GEOCELDA CON RESISTENCIA A LA COMPACTACIÓN Y LA DEFORMACIÓN MEJORADA

Asunto: Solicitud de patente para: GEOCELDA CON RESISTENCIA A LA
COMPACTACIÓN Y LA DEFORMACIÓN MEJORADA

Solicitante: GEOTECH TECHNOLOGIES LTD.

RESPUESTA A PRIMER EXAMEN DE PATENTABILIDAD

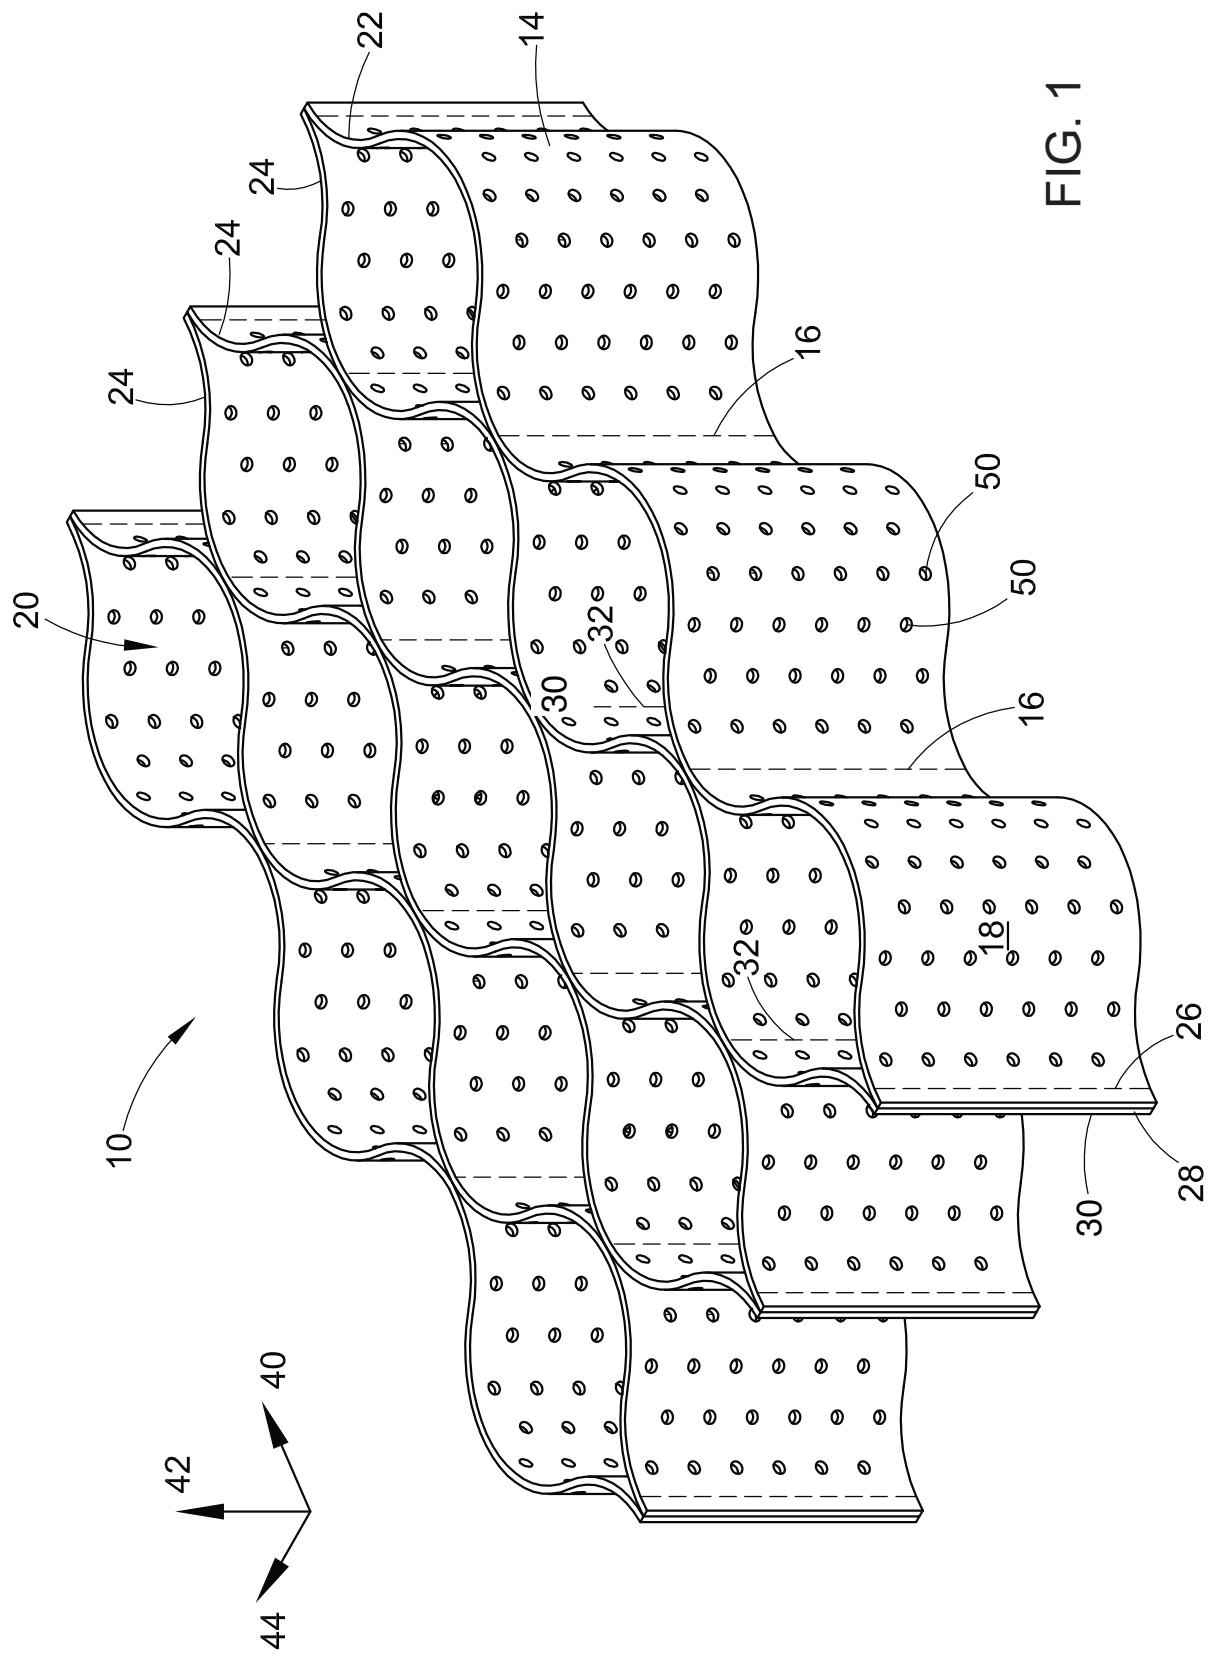
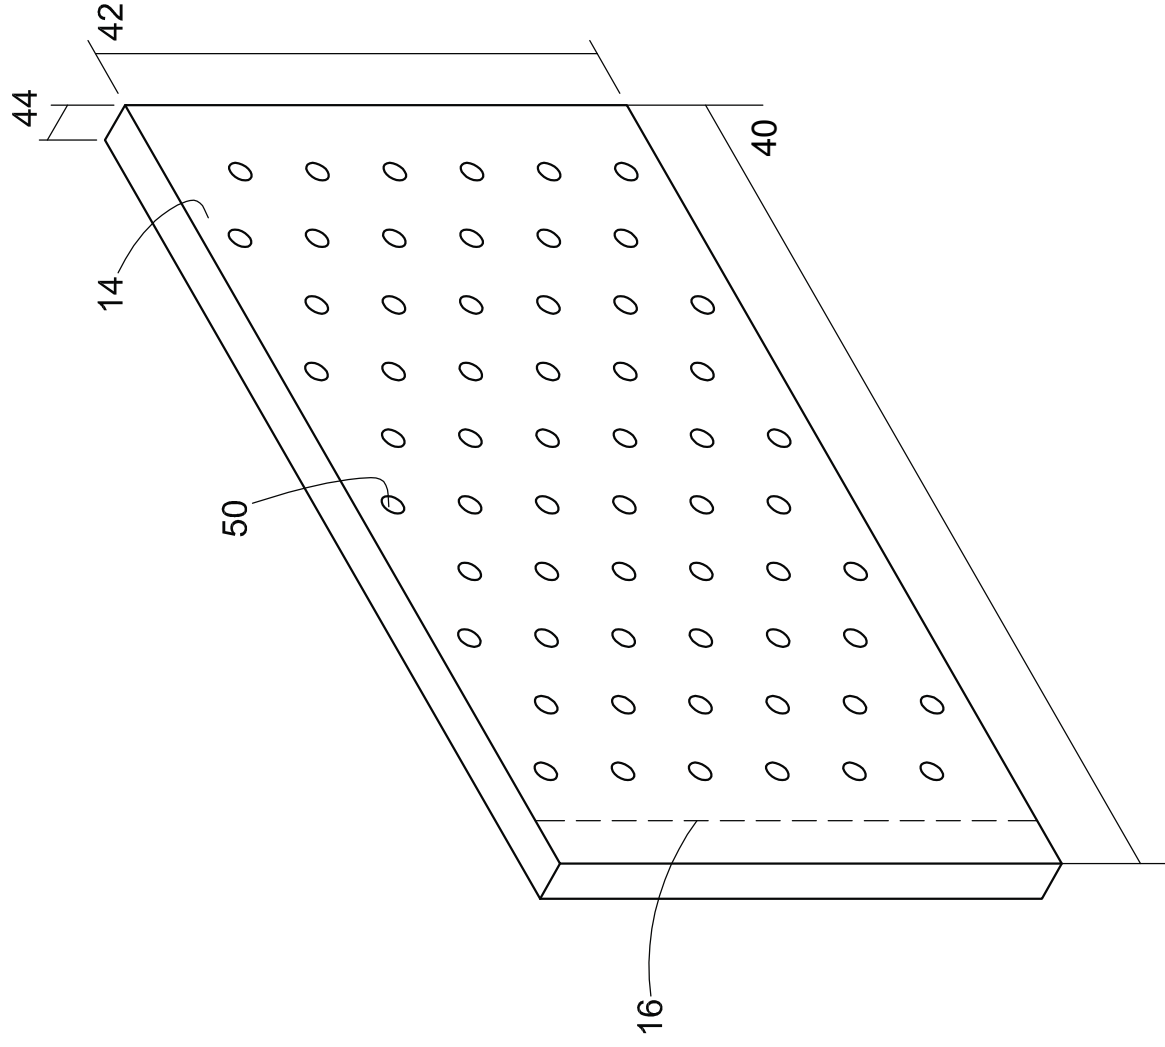
El Solicitante ha identificado errores en el Capítulo Descriptivo de la presente solicitud. Particularmente, el número de referencia (50) de las Figuras 1 y 2 no se menciona en el Capítulo Descriptivo.

De igual manera, el solicitante adjunta las Figuras 1 y 2 actualizadas, en donde se han agregado y corregido algunos números de referencia.

“El grosor habitual de pared de tira para una geocelda es de 1.27 milímetros (mm), con alguna variación en el intervalo de 1.0 mm a 1.7 mm. Las paredes de celda pueden estar perforadas (50 en la Figuras 1 y 2) y/o repujadas.”
